# OBEC BYSTRÍČANY

číslo spisu: OcÚ 2024/0482/434/SOÚ

## ROZHODNUTIE

**ZMENU ÚZEMNÉHO ROZHODNUTIA O UMIESTNENÍ STAVBY  
" Bytový dom "**

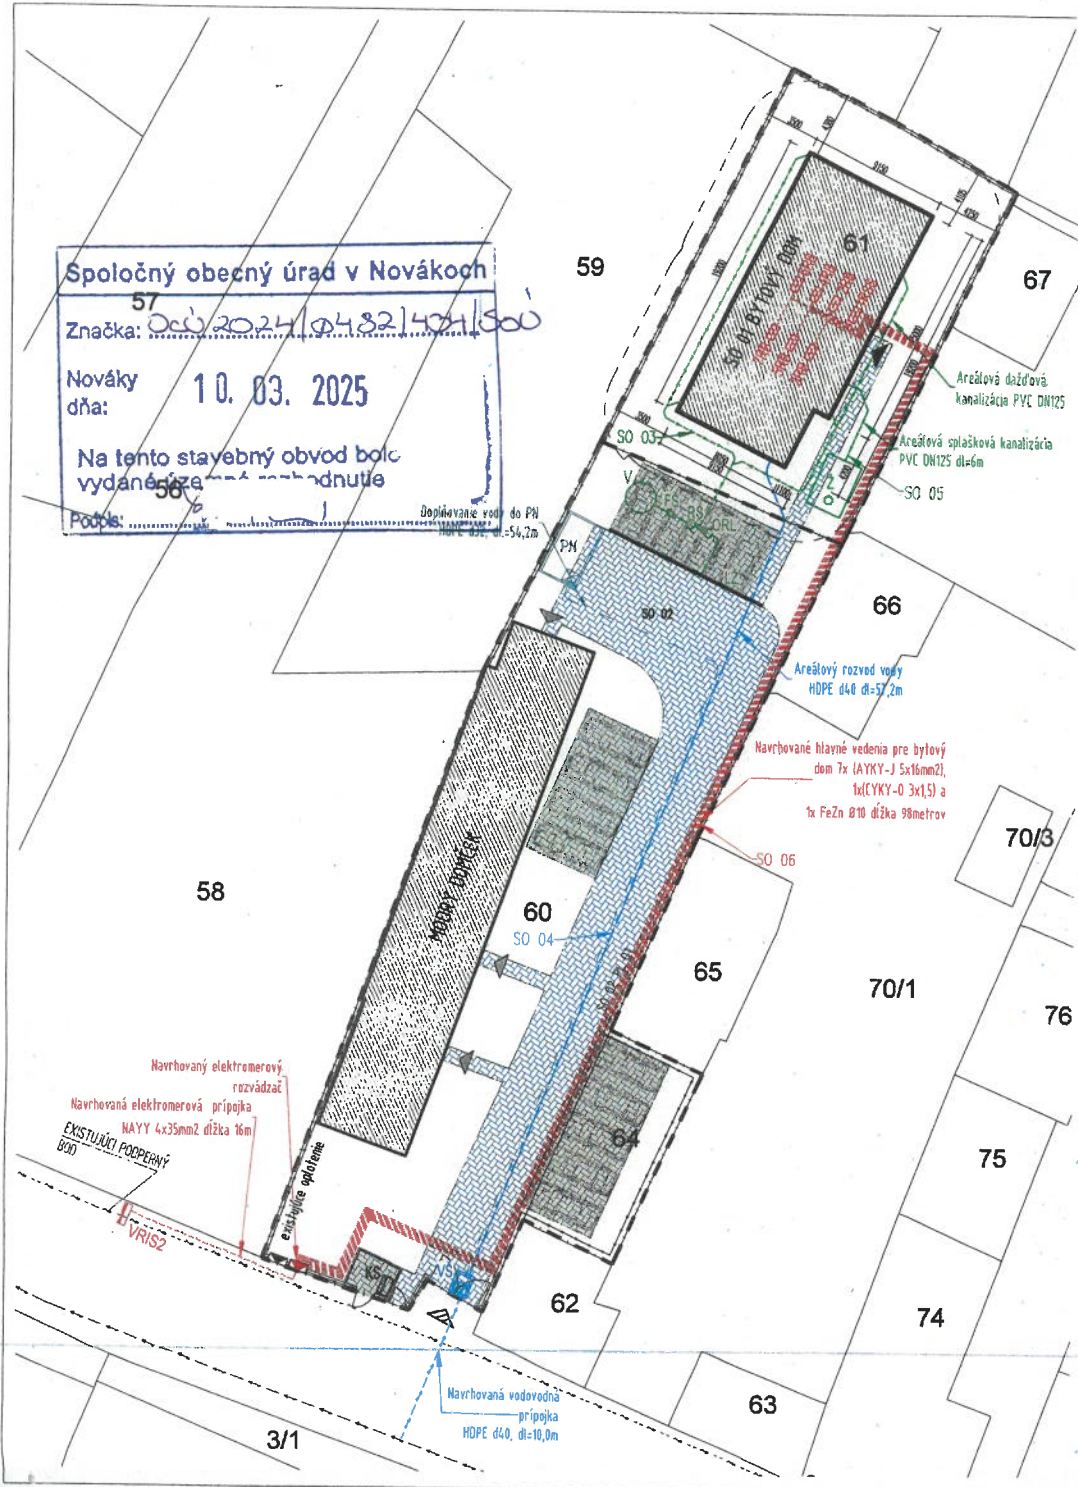
1) V projektovej dokumentácii je neaktuálna celková situácia stavby, kde nie je zakreslený rozostavaný RD na parcele č. 59, na ktorý je vydané stavebné povolenie č. OcÚ 2024/0202/237/SOÚ zo dňa 21.6.2024 právoplatné dňa 30.7.2024 a je vzdialený od parcely č. 61-3 metre.

2) Nie je dodržaný odstup stavieb medzi RD na parc. č. 59 a B D na parcele č. 61, čím je porušený § 6, ods. 3) vyhlášky 532/2002 Z.z. o VTP na stavby, kde vzdialenosť medzi nimi nesmie byť menšia ako 7 m. V tejto PD je vzdialenosť  $3 + 3,5 \text{ m} = 6,5 \text{ m}$ .

3) Okná z obytných miestností musia byť minimálne 4 m od hranice pozemku, čo nie je dodržané, skutočná vzdialenosť je 3,5 m.

1) V projektovej dokumentácii je v situácii stavby zakótovaná vzdialenosť 4380 mm, medzi pozemkom p.č.50/28 a základom na pozemku p.č.61. Základ je už vybudovaný a skutočná vzdialenosť je 3600 mm. Okná z obytných miestností musia byť minimálne vzdialené 4000 mm. Balkón z obytných miestností je vysunutý 1200 mm na kóte + 6120 mm smerom k pozemku p.č. 50/28, čím narúša súkromie vlastníkov.

1) V projektovej dokumentácii je v situácii stavby zakótovaná vzdialenosť medzi pozemkom p.č.50/29,50/6 a základom na pozemku p.č.61 je vzdialenosť 4380 mm. Základ je už vybudovaný a skutočná vzdialenosť je 3600 mm. Okná z obytných miestností musia byť minimálne vzdialené 4000 mm. Balkón z obytných miestností je vysunutý 1200 mm na kóte + 6120 mm smerom k pozemku p.č. 50/29 a p.č.50/6 narušuje súkromie vlastníkov.

Uvedené námietky sa **zamietajú**.
